<b>ADRES</b>	<b>PROCESO</b>	<b>CONTROL Y EVALUACIÓN DE LA GESTIÓN</b>	<b>Código:</b>	<b>CEGE-FR12</b>
	<b>FORMATO</b>	<b>INFORME DE EVALUACIÓN</b>	<b>Versión:</b>	<b>3</b>
			<b>Fecha:</b>	<b>20/05/2022</b>

<b>FECHA DE EMISIÓN DEL INFORME</b>	<b>Día:</b>	<b>11</b>	<b>Mes:</b>	<b>10</b>	<b>Año:</b>	<b>2024</b>
-------------------------------------	-------------	-----------	-------------	-----------	-------------	-------------

<b>Informe No.</b>	<b>SECI No. 19</b> – Seguimiento y Evaluación de Control Interno (No Auditoria) - SECI – Informe Final
<b>Nombre del Seguimiento</b>	Evaluación de gestión conforme a la norma técnica NTC 6047 de infraestructura servicio al ciudadano
<b>Objetivo del Seguimiento</b>	Verificar los criterios y los requisitos generales de accesibilidad y señalización al medio físico requeridos en los espacios, puntos presenciales destinados a brindar atención al ciudadano y construcciones nuevas y adecuaciones al entorno ya construido del PISO 16 de la ADRES, bajo la <a href="#">Norma Técnica Colombiana NTC – 6047</a> con corte a septiembre de 2024.
<b>Alcance del Seguimiento</b>	Verificar mediante toma de muestras selectivas el cumplimiento de la Norma Técnica

Ilustración 6. Ascensores (Elevadores)

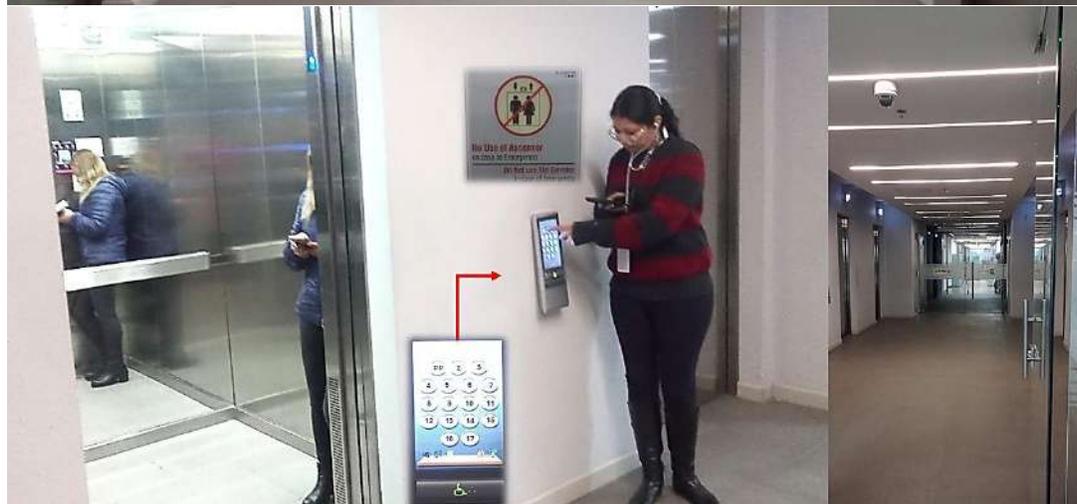
De acuerdo con la [Ilustración 6. Ascensores \(Elevadores\)](#) el ingreso a los asesores de según [Tabla 7. Especificaciones Técnicas](#), hacen mantenimiento a los Ascensores para que lleguen directamente al piso que corresponda. En la torre 1 hay 7 ascensores inteligentes, 6 con capacidad para 12 personas y 1 de carga, también hay salida de emergencia al otro costado de la puerta del PISO 16. Por lo cual el ciudadano y personas en silla de ruedas ingresan a los ascensores directamente, en

este caso al piso 16 – atención al ciudadano. Por lo cual se cumple con el criterio de la NTC 6047.
<b>ID:</b>	<b>A1NTC007</b>
<b>CATEGORÍA:</b>	<b>INGRESO - 16. Puertas y ventanas</b>
<b>REQUISITO:</b>	<p>16.1.1. Generalidades El ancho mínimo no obstruido de la entrada no debe ser inferior a 800 mm; se recomiendan 850 mm o más, ya que será necesario más espacio para una persona que usa una silla de ruedas eléctrica.</p> <p>16.1.2. Ancho no obstruido de las puertas El ancho mínimo no obstruido de una puerta en una vía de desplazamiento continua accesible debe ser de 800 mm cuando se mide desde la superficie de la puerta; se recomienda 850 mm o más.</p> <p>16.1.3. Posición de la puerta Se debe dejar un espacio de maniobra no inferior a 600 mm entre el borde frontal de una puerta y una pared que es perpendicular a la puerta.</p>
<b>CUMPLE:</b>	<b>SI</b>
<b>SOPORTE:</b>	<p>Ilustración 7. Ingreso al piso 16 – Atención al Ciudadano</p>  <p>Ilustración 8. Sitio de Atención al Ciudadano</p>

Ilustración 9. Ingreso al piso 16 – Atención al Ciudadano

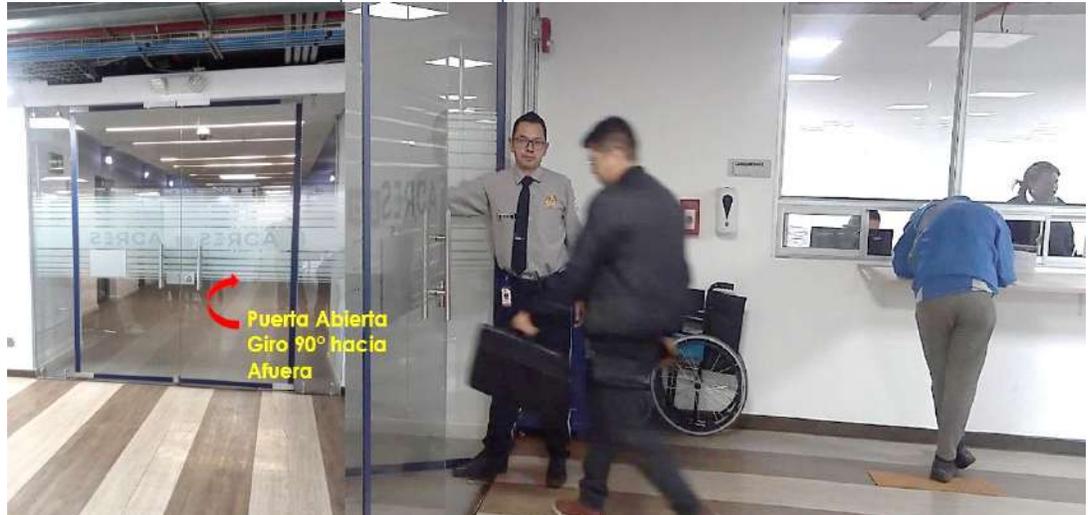
<b>OBSERVACIÓN OCI:</b>	De acuerdo con la <a href="#">Ilustración 9. Ingreso al piso 16 – Atención al Ciudadano</a> se puede verificar que la puerta de ingreso está instalada en vidrio con medidas de Ancho 250 cm por Alto 250 cm, la cual esta está dividida en dos (2) con un Acho de 89 cm cada uno (1). Por lo cual se cumple con el criterio de la NTC 6047.
	También se puede verificar en la <a href="#">Ilustración 10. Sitio de Atención al Ciudadano</a> que al ingresar a las instalaciones de del PISO 16, se encuentra a su diagonal derecho la puerta de ingreso a las oficinas de Atención al Ciudadano, instalada en vidrio con medidas de Alto de 250 cm por un Ancho de 120 cm. Por lo cual se cumple con el criterio de la NTC 6047.
	Con respecto al <a href="#">Ilustración 11. Fuerza de operación requisito 16.1.4.</a> , para este requisito se cuenta con el apoyo de vigilancia para dar ingreso de entrada y salida a la ciudadanía.

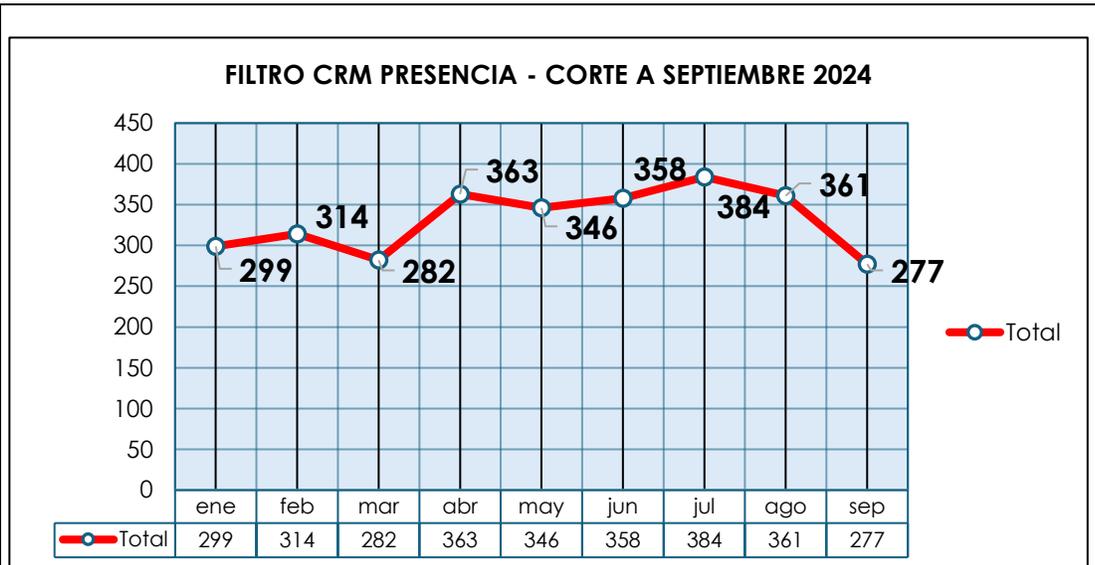
De acuerdo con la [Ilustración 12. Herramienta Dynamics CRM](#), Mediante la herramienta Dynamic CRM se puede verificar por mes el total de registros de atenciones telefónicas y presenciales entre enero y lo corrido del mes del año con corte a septiembre 2024, con un total general de 2984 registros que realiza el equipo de atención al ciudadano.

Para este requisito "Sistemas de asignación de turnos" es claro informar que atención al ciudadano de la ADRES no necesita un sistema de asignación de turnos, debido a que el flujo de usuarios permite la atención inmediata y personalizada.

Ilustración 13. Organización de Filas

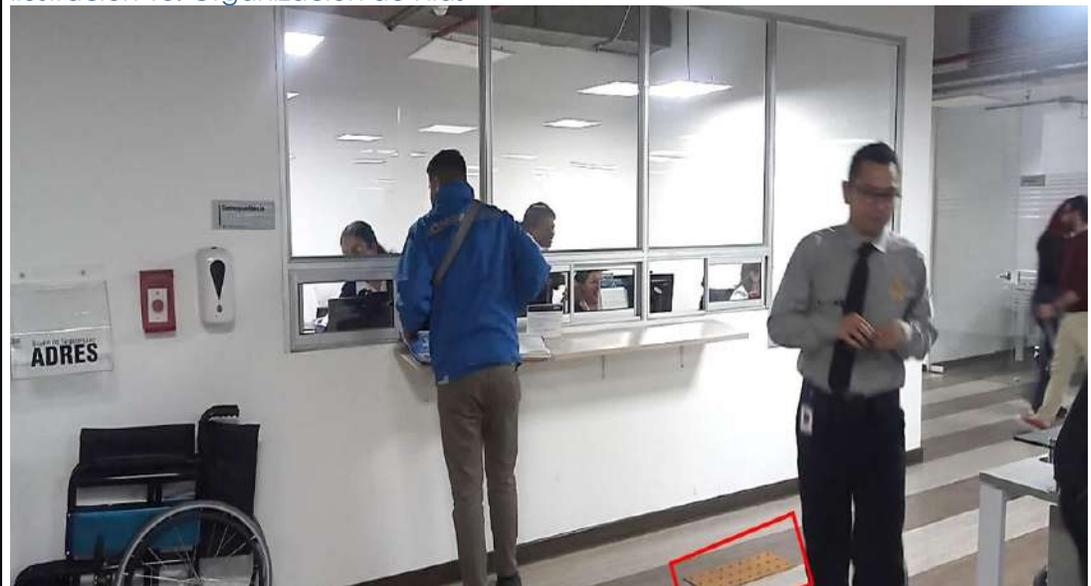
De acuerdo con la [Ilustración 13. Organización de Filas](#), La atención en zona de correspondencia se realiza de acuerdo con el orden de llegada y de ser necesario, se prioriza la atención si el ciudadano pertenece a un grupo de especial protección (Menor de edad, adulto mayor, mujer embarazada, persona con discapacidad, entre otros). En este espacio se puede observar que el ciudadano cuenta con mesa de diligenciamiento de formatos. Por otro lado, si ya el ciudadano necesita orientación personalizada también se atiende en orden de llegada.

Se puede verificar en el fondo de la oficina de atención al ciudadano una pantalla de televisión que entrega información institucional de la entidad. Así mismo se puede observar que los espacios de la oficina de atención al ciudadano son espaciosos, ordenados y tranquilos para la comodidad del usuario ofreciendo un buen servicio.

Ilustración 19. Compartimento de Baños para personas con discapacidad

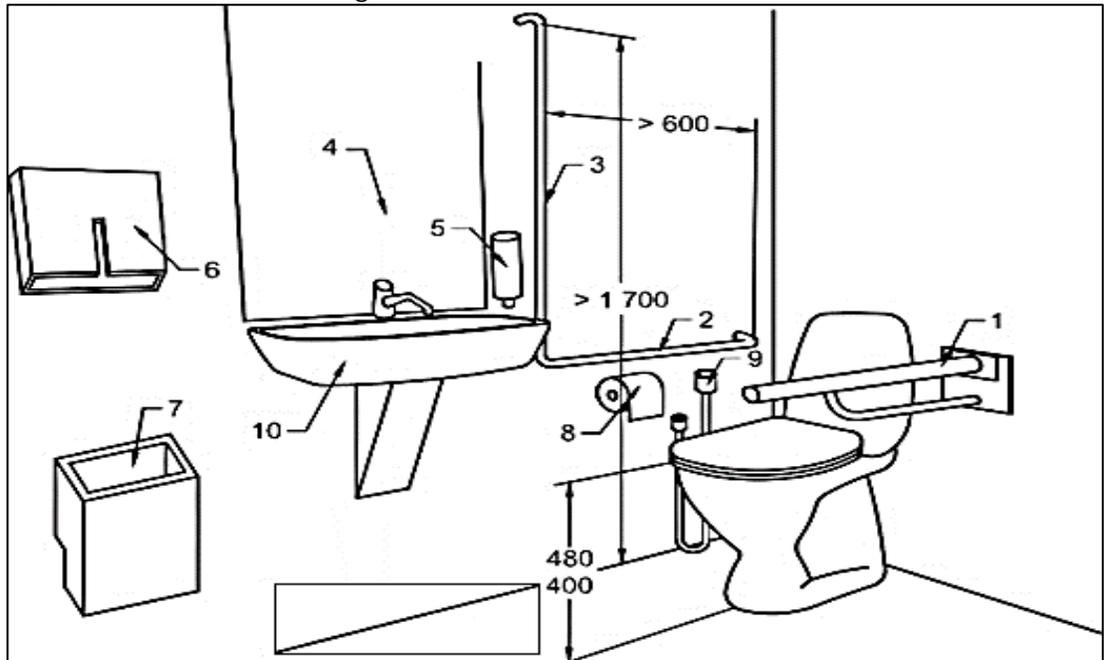
De acuerdo con la [Ilustración 19. Compartimento de Baños para personas con discapacidad](#), se puede verificar un (1) baño para discapacitados Independientes, en el cual cumple parcialmente con las condiciones que impone la NTC 6047 en un 100% de acuerdo con las siguientes convenciones:

1. Con respecto al seguimiento del [Norma Técnica Colombiana NTC – 6047](#), se observó que el ID: **A1NTC080** [Ilustración 19. Compartimento de Baños para personas con discapacidad](#) cumple

parcialmente con la categoría de SERVICIOS COMPLEMENTARIOS – Requisito General 24. CUARTOS DE BAÑO E INSTALACIONES SANITARIAS. Ilustración 17. Compartimento de Baños para Personas con Discapacidad.

Por otro lado, se sugiere revisar los aspectos mencionados en los ID **A1NTC080** [Ilustración 19. Compartimento de Baños para personas con discapacidad](#), **A1NTC034** [Ilustración 18. Area de Vigilancia](#), **A1NTC034** [Ilustración 16. Equipo de Atención al Ciudadano](#), atendido por los funcionarios de los procesos de DOP, DAF y OAJ.

Ilustración 22. Adicionales

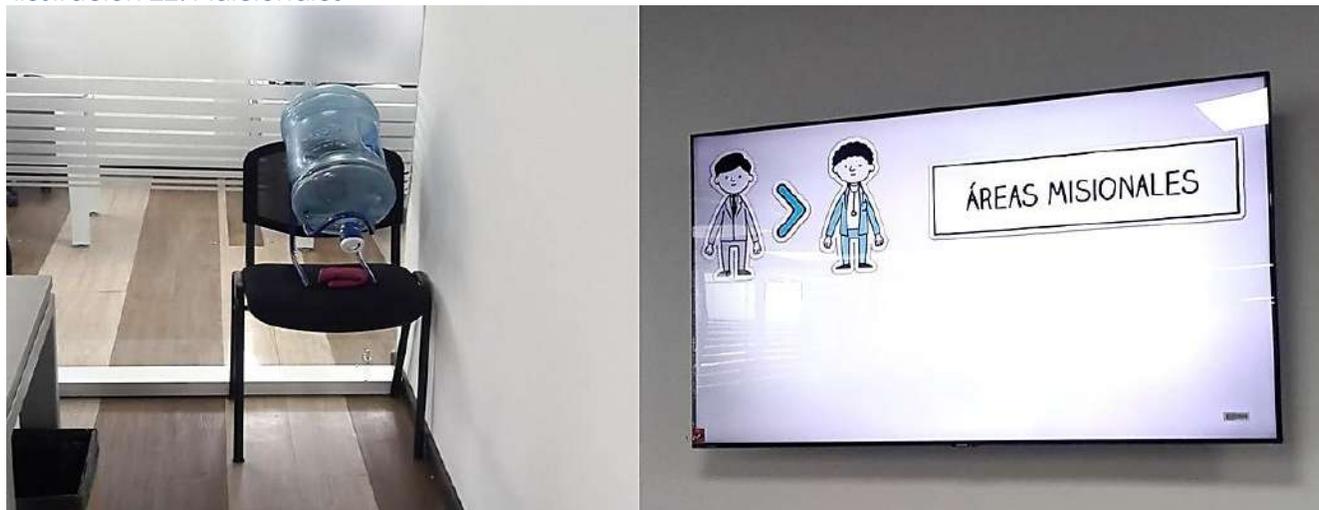
De acuerdo con [Ilustración 22. Adicionales](#), se recomienda una mesa soporte para el botellón de agua en la sala de atención al ciudadano, ya que se observó que este se encuentra en una silla de atención al público en la parte interior de la sala en una esquina y no se puede ver.

Con respecto al televisor (monitor) que se encuentra en la parte interior de la sala de atención al ciudadano, se sugiere si es viable ubicarlo en el otro extremo de la sala para que el ciudadano que esta en espera pueda observar de cerca, la información y los mensajes de la Adres. Así mismo, se recomienda al proceso de Atención al Ciudadano realizar un video de orientación al usuario con los tres servicios que se prestan allí como: Atención al Ciudadano, Radicación de Personas Naturales y Notificación de Actos Administrativos expedidos por la Adres.
